泊発電所3号炉 技術的能力 比較表

1.1 緊急停止失敗時に発電用原子炉を未臨界にするための手順等

第 1.1.3 図 手動による原子炉緊急停止 概要図 (2)

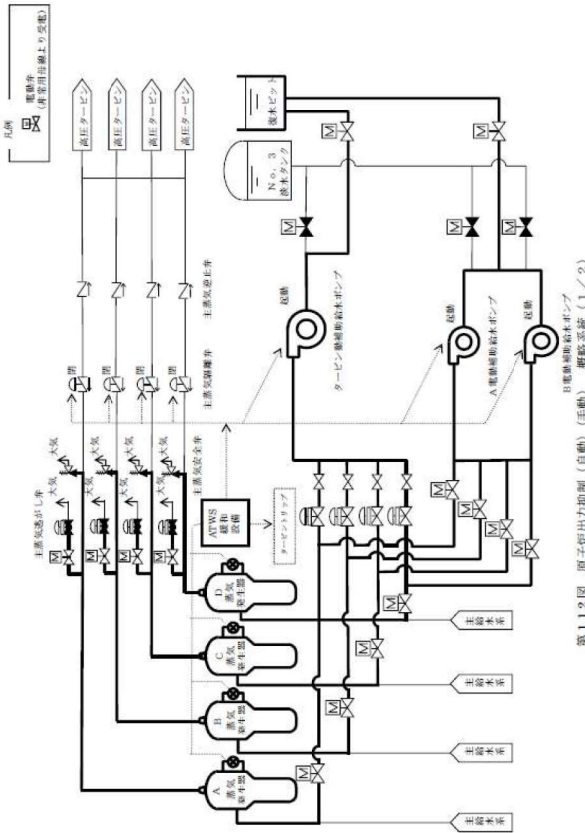
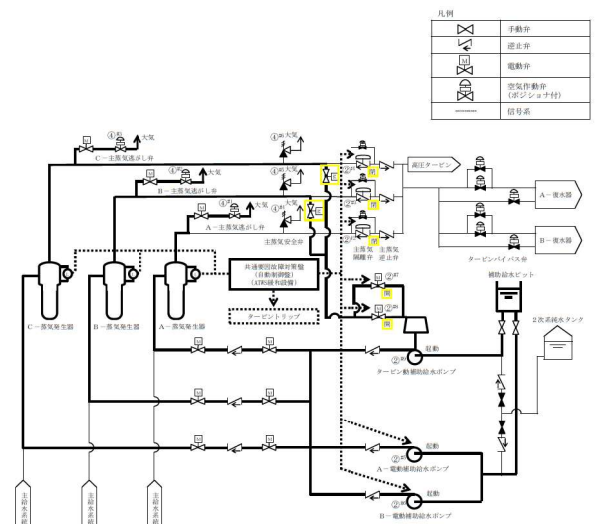
大飯発電所3/4号炉	女川原子力発電所2号炉	泊発電所3号炉	相違理由																																		
<div data-bbox="143 762 645 817" style="border: 1px solid black; padding: 5px; display: inline-block;">泊3号炉との比較対象なし</div>	<div data-bbox="772 762 1274 817" style="border: 1px solid black; padding: 5px; display: inline-block;">泊3号炉との比較対象なし</div>	<div data-bbox="1344 399 1960 782"> <p style="text-align: right;">凡例</p> <table border="1" style="float: right; margin-right: 20px;"> <tr> <td>—</td> <td>電源系</td> </tr> <tr> <td>- - -</td> <td>信号系</td> </tr> </table> <table border="1" style="width: 100%; border-collapse: collapse; margin-top: 10px;"> <thead> <tr> <th>操作手順</th> <th>操作対象機器</th> <th>状態の変化</th> </tr> </thead> <tbody> <tr> <td>①^{R1}</td> <td>常用母線440V遮断器</td> <td>入→切</td> </tr> <tr> <td>②^{R2}</td> <td>常用母線440V遮断器</td> <td>入→切</td> </tr> <tr> <td>③</td> <td>制御棒操作スイッチ</td> <td>挿入</td> </tr> <tr> <td>④^{R1}</td> <td>A-制御棒駆動電源装置用出力遮断器</td> <td>投入→開放</td> </tr> <tr> <td>⑤^{R2}</td> <td>B-制御棒駆動電源装置用出力遮断器</td> <td>投入→開放</td> </tr> <tr> <td>⑥^{R1}</td> <td>原子炉トリップ遮断器</td> <td>投入→開放</td> </tr> <tr> <td>⑥^{R2}</td> <td>原子炉トリップ遮断器</td> <td>投入→開放</td> </tr> <tr> <td>⑥^{R3}</td> <td>原子炉トリップ遮断器</td> <td>投入→開放</td> </tr> <tr> <td>⑥^{R4}</td> <td>原子炉トリップ遮断器</td> <td>投入→開放</td> </tr> </tbody> </table> <p style="font-size: small; margin-top: 5px;"># 1～：同一操作手順番号内に複数の操作又は確認を実施する機器があることを示す。</p> </div>	—	電源系	- - -	信号系	操作手順	操作対象機器	状態の変化	① ^{R1}	常用母線440V遮断器	入→切	② ^{R2}	常用母線440V遮断器	入→切	③	制御棒操作スイッチ	挿入	④ ^{R1}	A-制御棒駆動電源装置用出力遮断器	投入→開放	⑤ ^{R2}	B-制御棒駆動電源装置用出力遮断器	投入→開放	⑥ ^{R1}	原子炉トリップ遮断器	投入→開放	⑥ ^{R2}	原子炉トリップ遮断器	投入→開放	⑥ ^{R3}	原子炉トリップ遮断器	投入→開放	⑥ ^{R4}	原子炉トリップ遮断器	投入→開放	<div data-bbox="1971 750 2116 829" style="border: 1px solid black; padding: 5px; display: inline-block;"> 【大飯】 記載方針の相違 (相違理由②) </div>

大飯発電所3/4号炉	女川原子力発電所2号炉	泊発電所3号炉	相違理由																		
<p>第1.1.2図 原子炉出力抑制（自動）（手動） 概要系統（2/2）</p>  <p>凡例 電動弁 (非常用電源より受電) □ 電動弁 ⊗ 電動弁</p>	<p>泊3号炉との比較対象なし</p>	<p>第1.1.5図 原子炉出力抑制（自動） 概要図（2）</p>

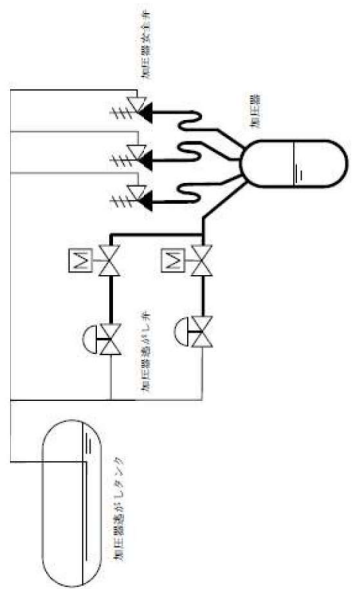
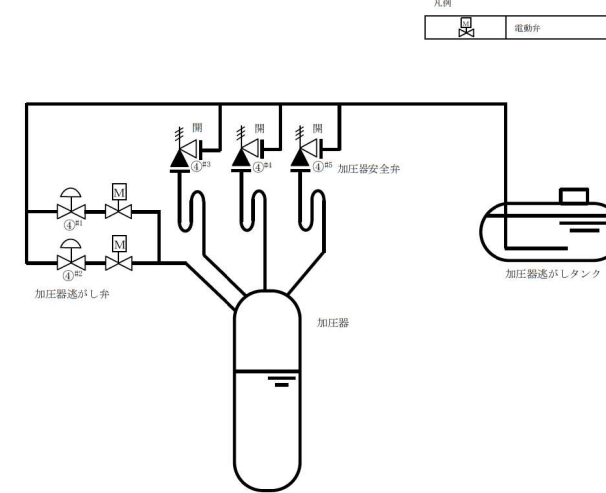
<p>#1～：同一操作手順番号内に複数の操作又は確認を実施する機器があることを示す。</p>	操作手順	操作対象機器	状態の変化	④ ^{#1}	A-加圧器速がし弁	全閉→全開	④ ^{#2}	B-加圧器速がし弁	全閉→全開	④ ^{#3}	A-加圧器安全弁	全閉→全開	④ ^{#4}	B-加圧器安全弁	全閉→全開	④ ^{#5}	C-加圧器安全弁	全閉→全開	<p>【大飯】 記載方針の相違（女川審査実績の反映） ・凡例の記載方法見直し。 ・操作手順、操作対象機器及び状態の変化を記載。 ・原子炉出力抑制は、自動と手動で操作手順が違うため、（自動）と（手動）に分けて概要図を示す。</p>
操作手順	操作対象機器	状態の変化																			
④ ^{#1}	A-加圧器速がし弁	全閉→全開																			
④ ^{#2}	B-加圧器速がし弁	全閉→全開																			
④ ^{#3}	A-加圧器安全弁	全閉→全開																			
④ ^{#4}	B-加圧器安全弁	全閉→全開																			
④ ^{#5}	C-加圧器安全弁	全閉→全開

第1.1.6図 原子炉出力抑制（手動） 概要図（1）

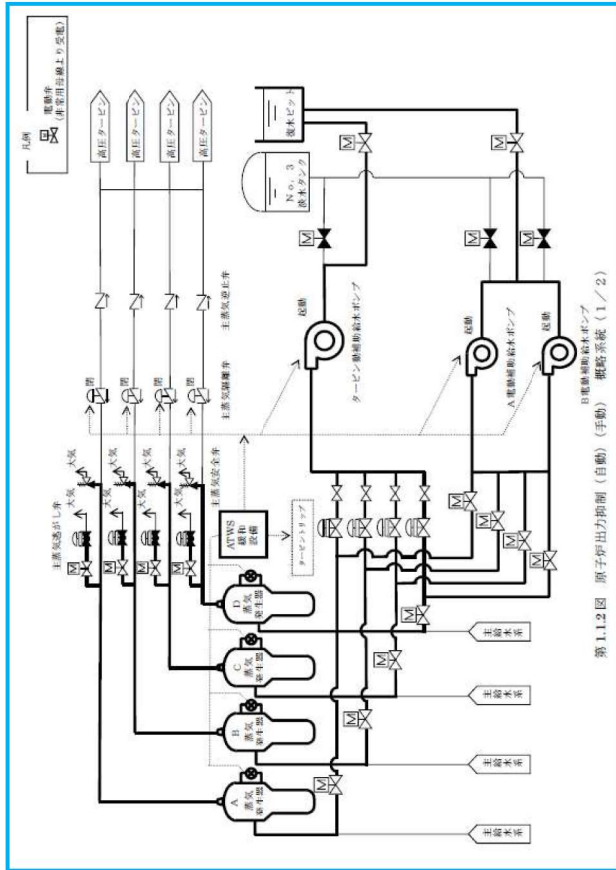
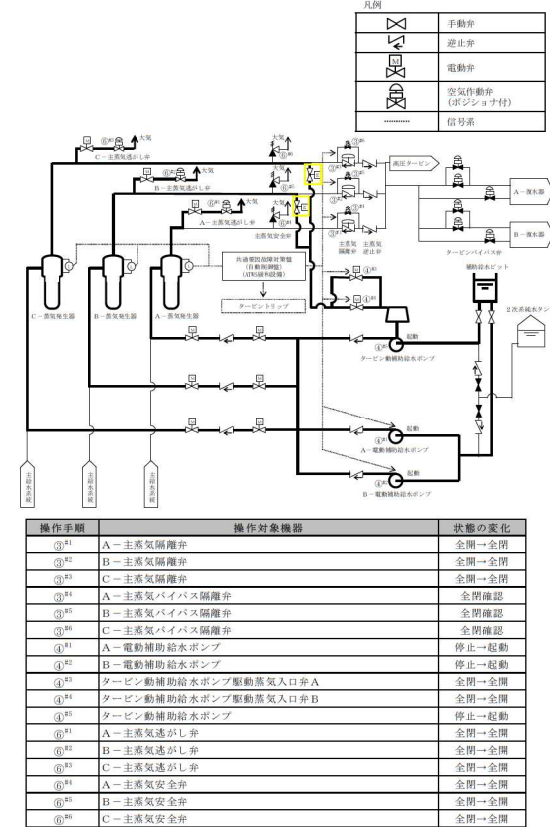
【大飯】
 記載方針の相違（女川審査実績の反映）
 ・凡例の記載方法見直し。
 ・操作手順、操作対象機器及び状態の変化を記載。
 ・原子炉出力抑制は、自動と手動で操作手順が異なるため、（自動）と（手動）に分けて概要図を示す。

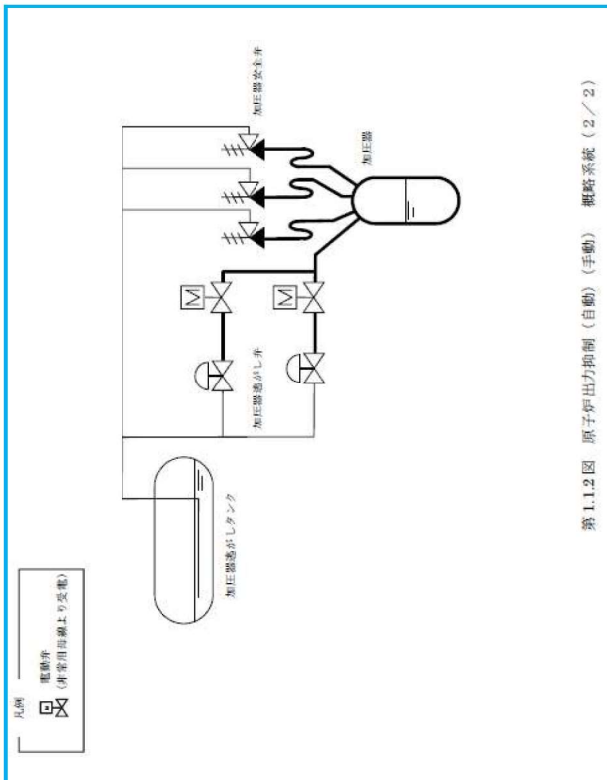
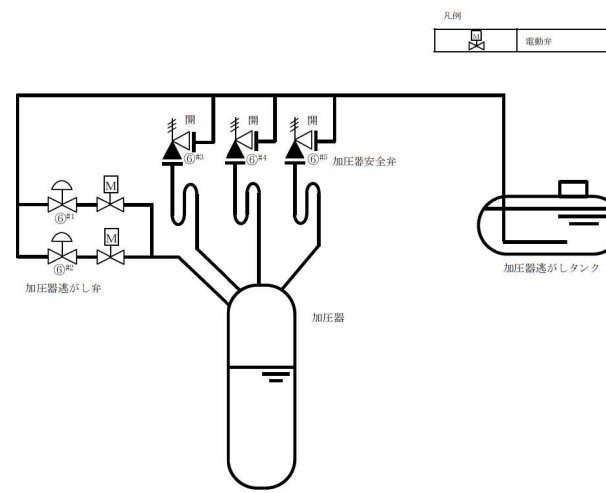
<p>※ 1～：同一操作手順番号内に複数の操作又は確認を実施する機器があることを示す。</p> <p>第 1.1.7 図 原子炉出力抑制（手動） 概要図（2）</p>	操作手順	操作対象機器	状態の変化	① ^{#1}	A-加圧器逃がし弁	全閉→全開	② ^{#2}	B-加圧器逃がし弁	全閉→全開	③ ^{#3}	A-加圧器安全弁	全閉→全開	④ ^{#4}	B-加圧器安全弁	全閉→全開	⑤ ^{#5}	C-加圧器安全弁	全閉→全開	<p>【大飯】 記載方針の相違（女川審査実績の反映）</p> <ul style="list-style-type: none"> ・凡例の記載方法見直し。 ・操作手順、操作対象機器及び状態の変化を記載。 ・原子炉出力抑制は、自動と手動で操作手順が違うため、（自動）と（手動）に分けて概要図を示す。
操作手順	操作対象機器	状態の変化																			
① ^{#1}	A-加圧器逃がし弁	全閉→全開																			
② ^{#2}	B-加圧器逃がし弁	全閉→全開																			
③ ^{#3}	A-加圧器安全弁	全閉→全開																			
④ ^{#4}	B-加圧器安全弁	全閉→全開																			
⑤ ^{#5}	C-加圧器安全弁	全閉→全開

電源構成図（交流電源）

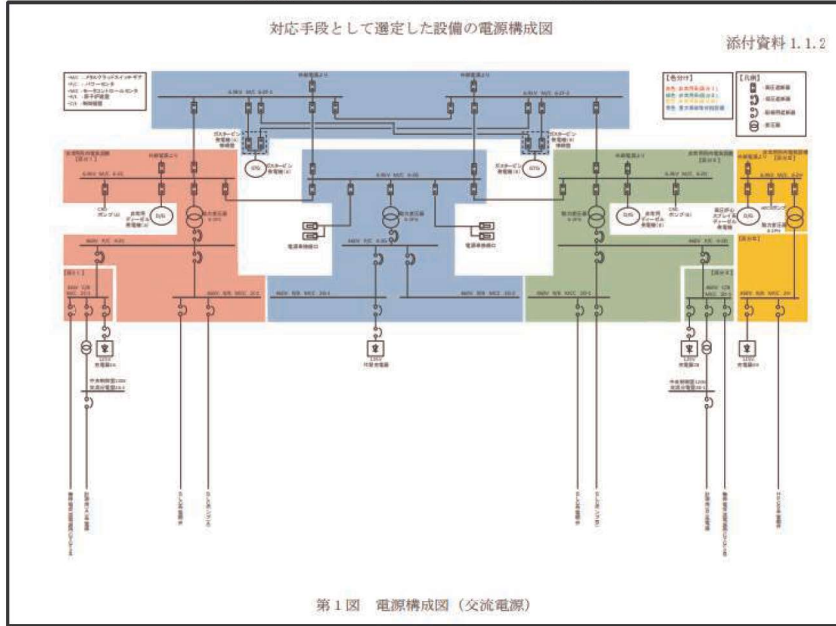
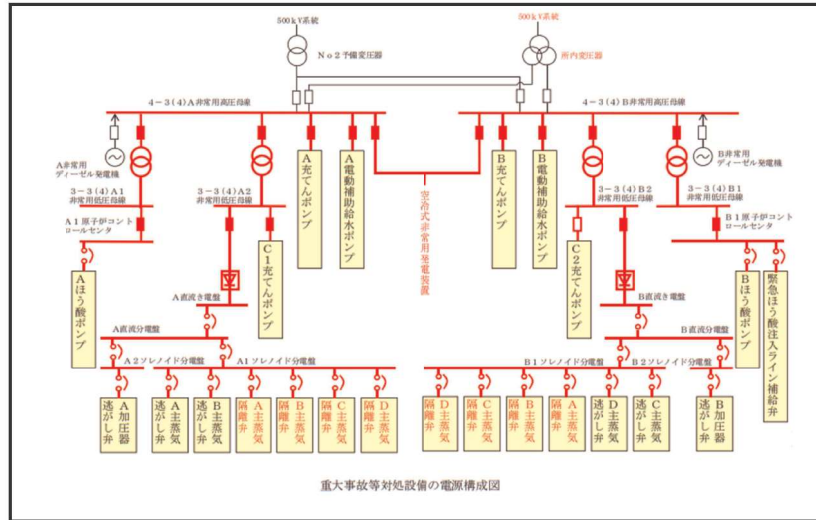
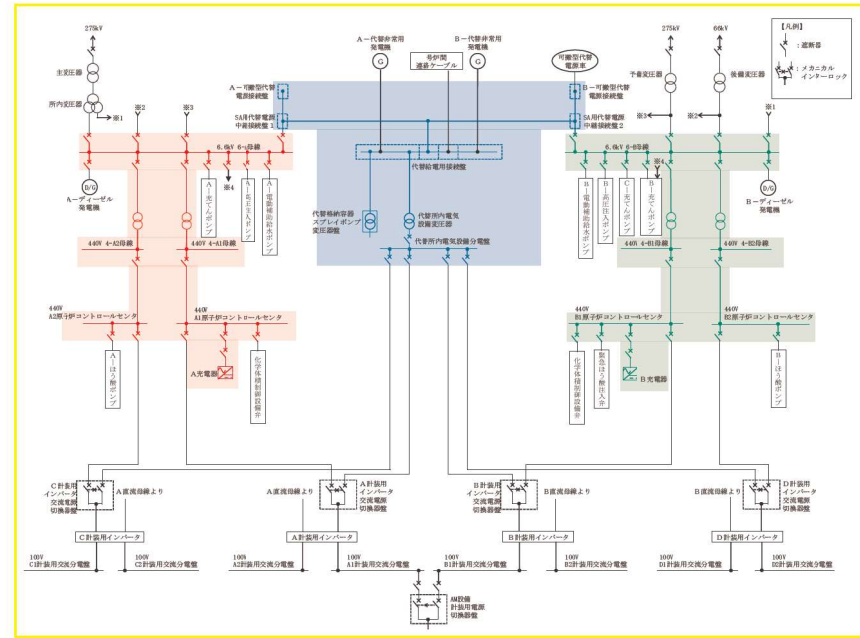
【女川】
 設備の相違による電源構成の相違

【大飯】
 記載方針の相違（女川審査実績の反映）
 ・泊は交流と直流で分割
 ・泊は流路及び給電に使用する設備を記載

添付資料1.1.2-(2)

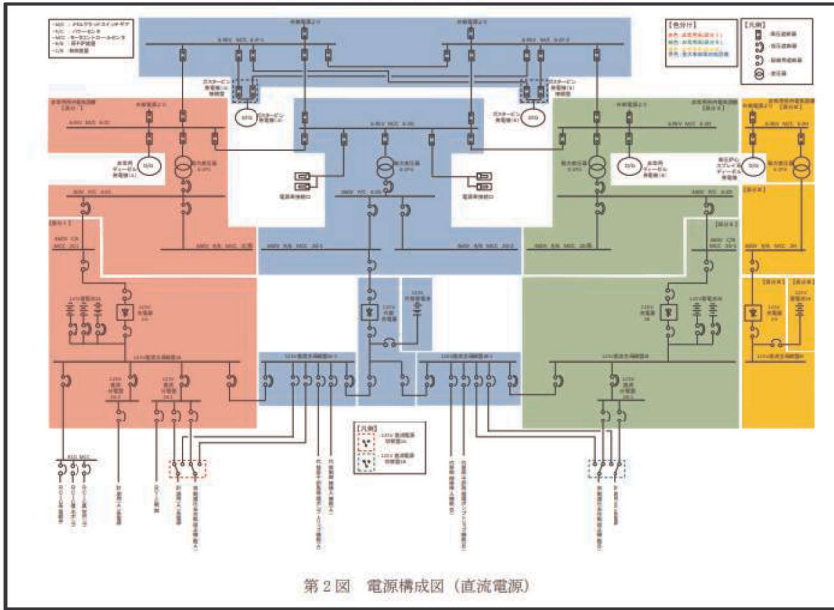
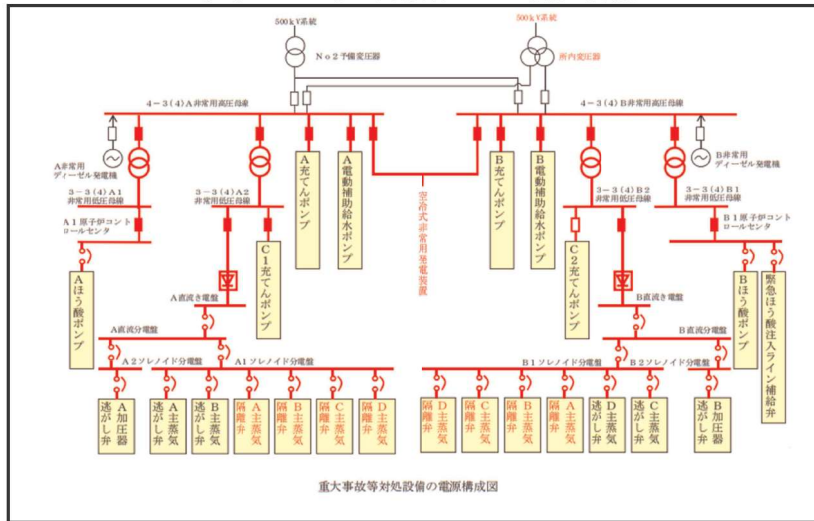
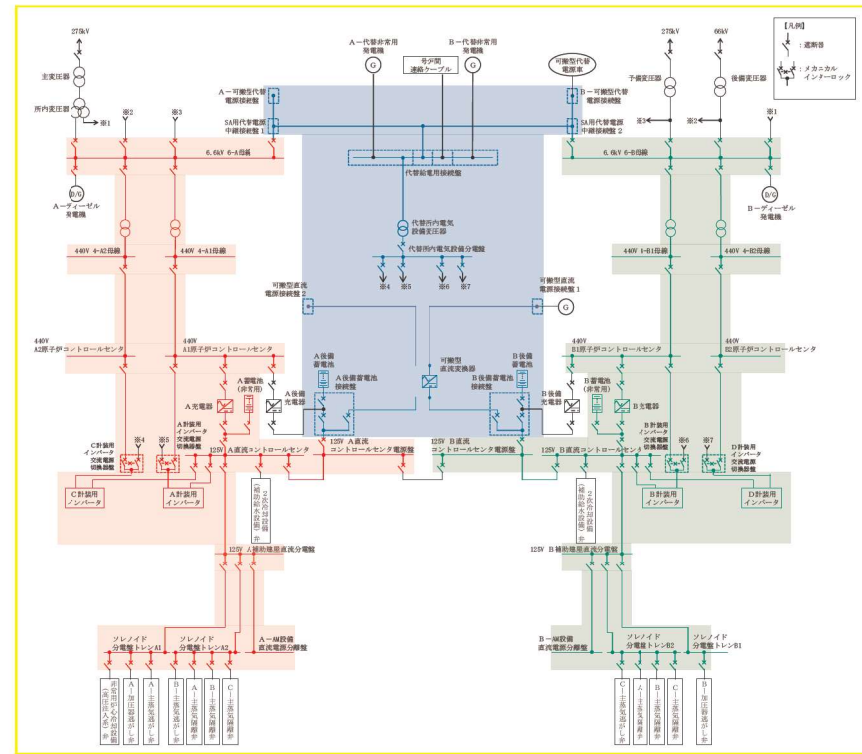
【女川】
設備の相違による電源構成の相違

【大飯】
記載方針の相違（女川審査実績の反映）
・泊は交流と直流で分割
・泊は流路及び給電に使用する設備を記載

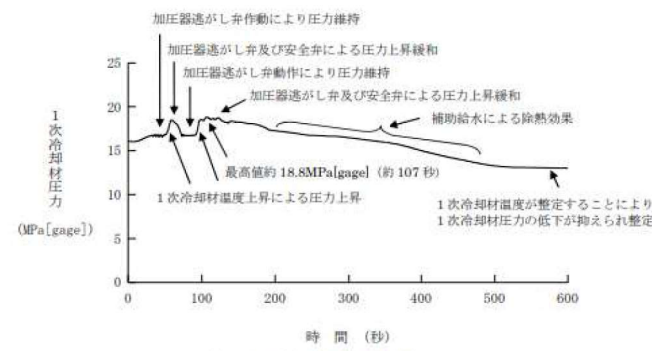
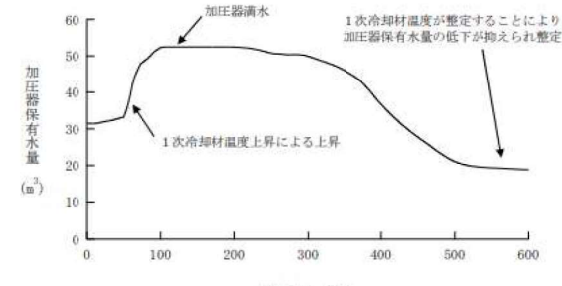
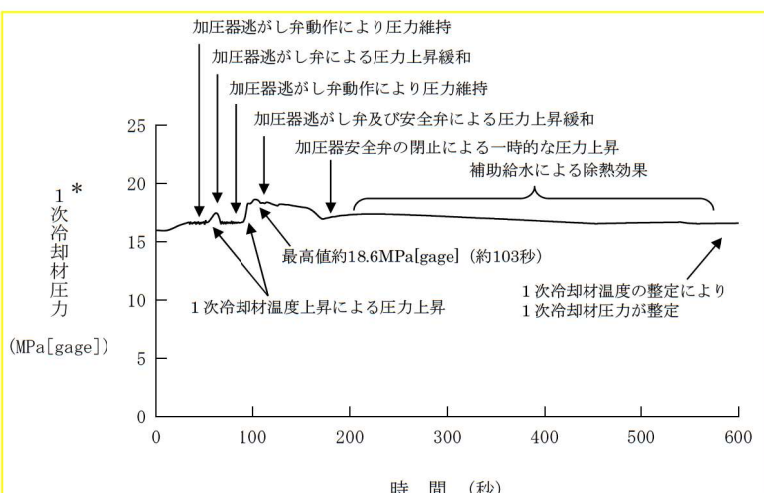
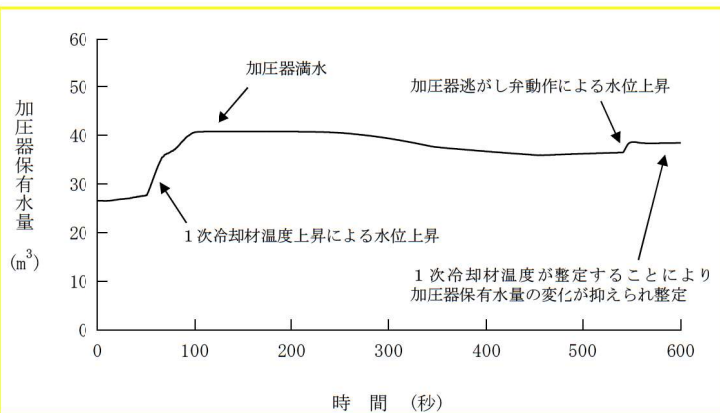
大飯発電所3 / 4号炉	泊発電所3号炉	相違理由
<p style="text-align: center;">大飯発電所3 / 4号炉</p>  <p style="text-align: center;">図5 1次冷却材圧力の推移</p>  <p style="text-align: center;">図6 加圧器保有水量の推移</p>	 <p style="text-align: center;">*原子炉冷却材圧力バウンダリにかかる圧力の最高値を表示</p> <p style="text-align: center;">図5 1次冷却材圧力の推移</p>  <p style="text-align: center;">図6 加圧器保有水量の推移</p>	<p style="text-align: center;">相違理由</p> <p>解析結果の相違 ・泊は補助給水流量が少ないため、1次冷却材温度・圧力の低下が緩やかになるため、圧力上昇を抑制するための加圧器逃がし弁及び安全弁動作時間が長期化する（有効性評価 7.1.5 原子炉停止機能喪失）</p>
